**Avis délibéré
de la Mission régionale d'autorité environnementale
Corse**

**sur le projet de centrale photovoltaïque au sol, aux lieux-dits
Olmo, Vergajola, Mattuniccia et Paratella, sur les communes
d'Aghione et Pietroso (Haute-Corse)**

**N° MRAe
2024CORSE / PC 06**

Avis du 24 juillet 2024 sur le projet de centrale photovoltaïque au sol, aux lieux-dits Olmo, Vergajola, Mattuniccia et Paratella, sur les communes d'Aghione et Pietroso (Haute-Corse)

Figure 3: Cartographie du « foncier maîtrisé par Akuo » (terrains communaux et propriété privée avec accord) et des sites retenus pour le projet - Source : étude d'impact

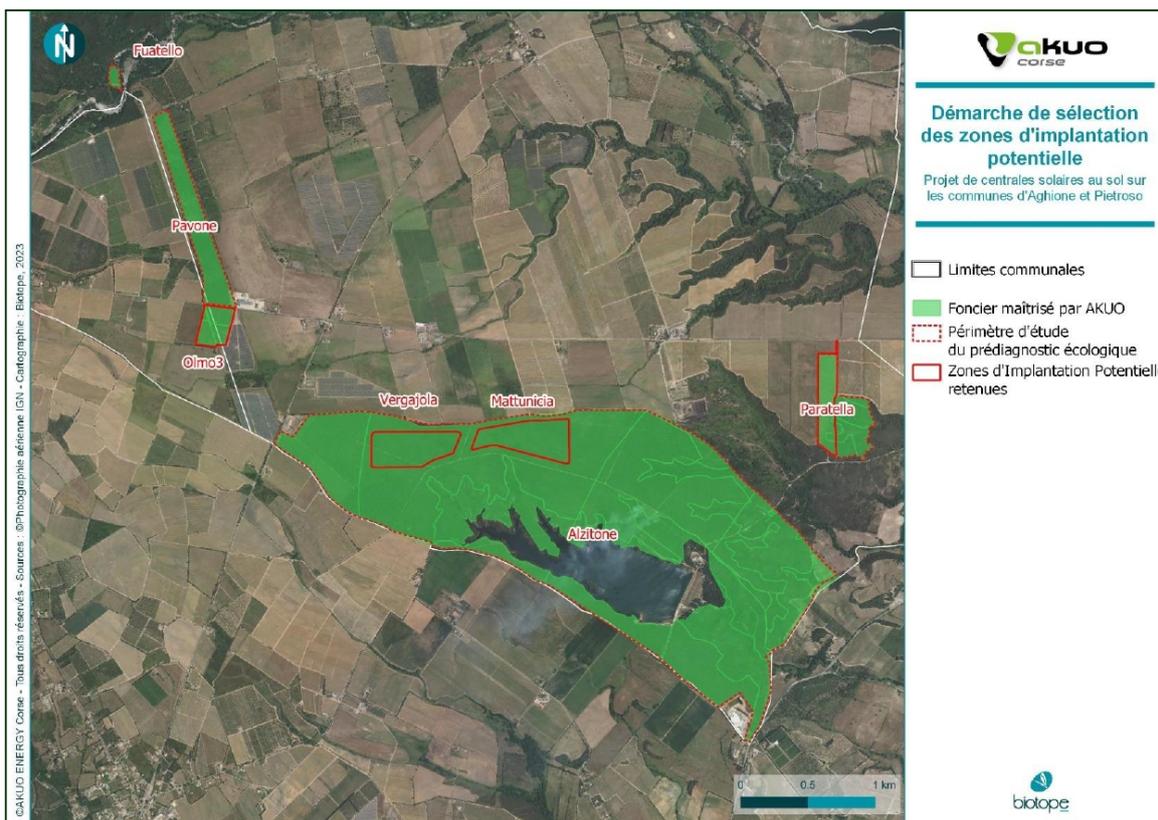
L'étude d'impact précise qu'une analyse écologique préliminaire de l'ensemble du foncier mobilisable a été réalisée (près de 450 ha dont 397 ha concernent néanmoins le massif forestier d'Alzitone). Si cette démarche a permis d'exclure deux sites à forts enjeux écologiques (Fuatello et Pavone), le choix de deux sites au sein du massif d'Alzitone pose plus de questions au regard des nombreux enjeux écologiques et du défrichement conséquent qui en découle (35 ha) auquel s'ajoutent les surfaces soumises à OLD.

Si l'analyse à l'échelle de chaque site n'apporte pas de remarque particulière (prise en compte des enjeux relevés sous forme de variantes), le choix du maître d'ouvrage de retenir les sites de Vergajola et de Mattuniccia nécessite une justification plus poussée (choix de moindre impact).

La MRAe recommande de compléter le dossier en renforçant l'argumentaire du choix des sites de Vergajola et de Mattuniccia, notamment au regard des forts enjeux relevés (biodiversité et risque incendie notamment).

Figure 4: zonages écologiques situés à proximité du projet - Source : étude d'impact

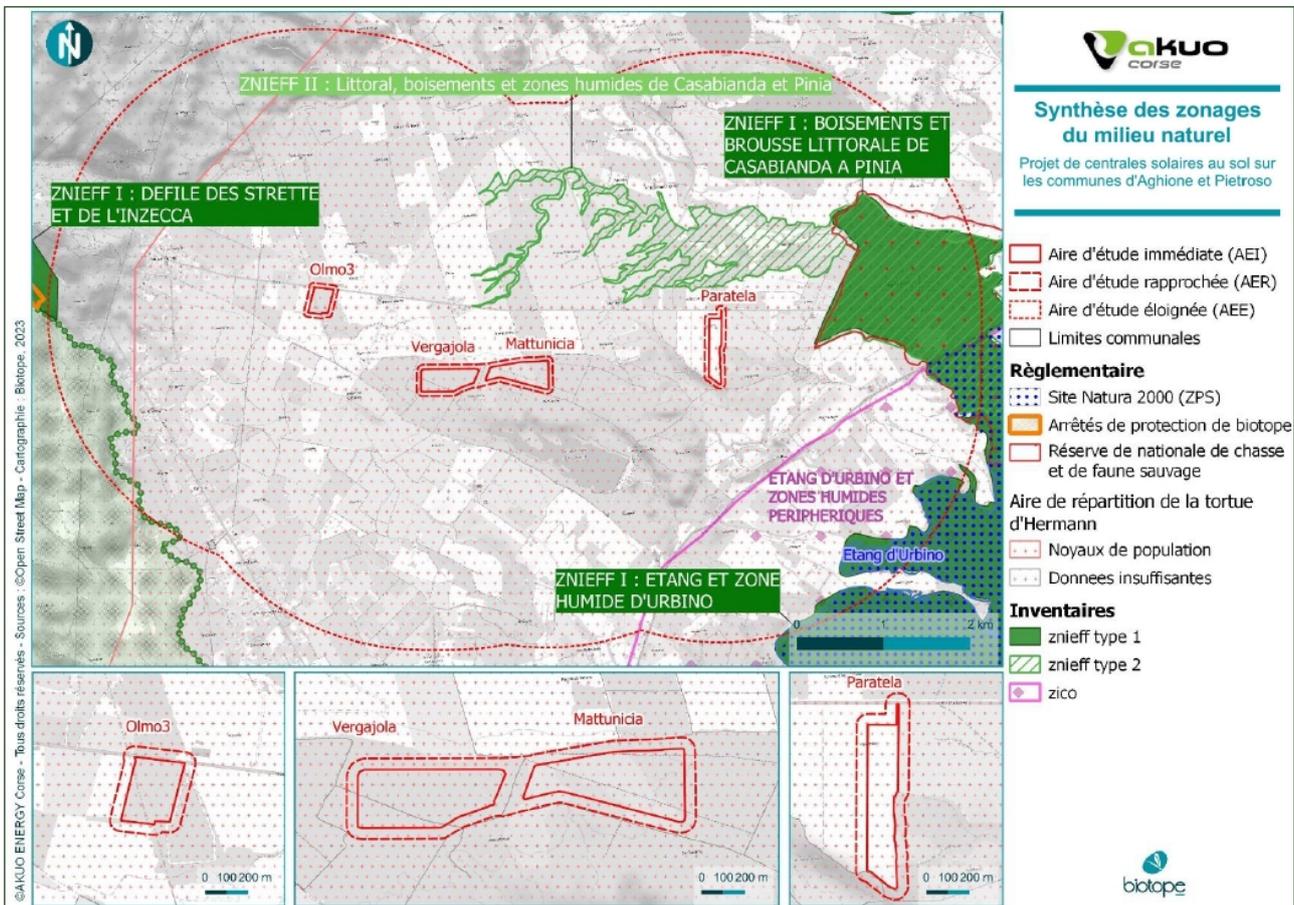
Le site Natura 2000 le plus proche est situé à 2,4 km à l'est du site de Paratella. Une analyse des incidences du projet sur l'avifaune inscrite à la Directive « Oiseaux » est fournie dans l'étude d'impact. Elle conclut à une absence d'incidence significative sur le site Natura 2000 au regard de la séquence évitement – réduction proposée dans le dossier et de l'abondance des habitats de report autour du projet. La MRAe relève néanmoins que cette conclusion pose question au regard des incidences résiduelles significatives relevées pour l'avifaune sur les sites de Vergajola et Mattuniccia.

Après prise en compte des recommandations précédentes relative à la biodiversité, la MRAe recommande de revoir et d'argumenter l'analyse des incidences du projet sur le réseau Natura 2000.

Figure 5: illustration de l'évitement de la flore protégée dans la conception du projet
Source : étude d'impact

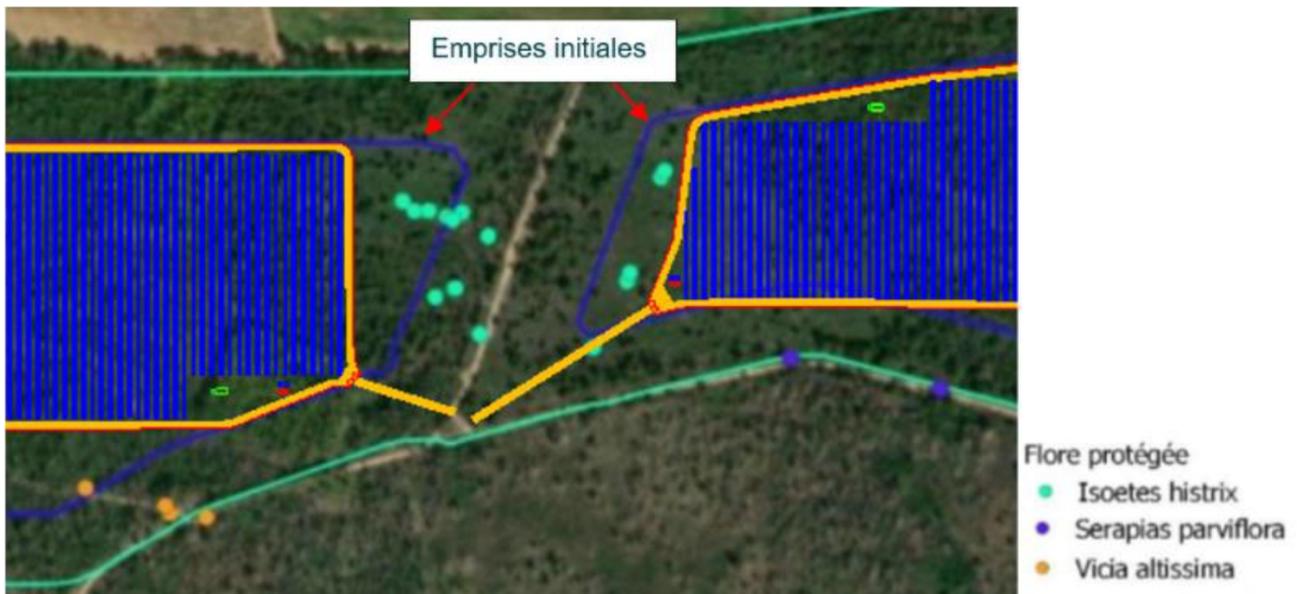
Concernant la flore, plusieurs espèces protégées ont été identifiées sur chacun des sites : Linaire grecque, Linaire à vrilles, Sérapias à petites fleurs, Glaïeul douteux, Vesce élevée et Isoète épineux. Pour chacun des quatre sites, les stations identifiées seront évitées (mesure d'évitement ME 2) et balisées (mesure d'évitement ME 4) afin de limiter les incidences du projet sur ces stations en phase travaux. Plusieurs espèces exotiques envahissantes ont été également relevées (Mimosa et Paspale dilaté), un plan de lutte contre ces espèces est présenté en mesure de réduction MR 11.
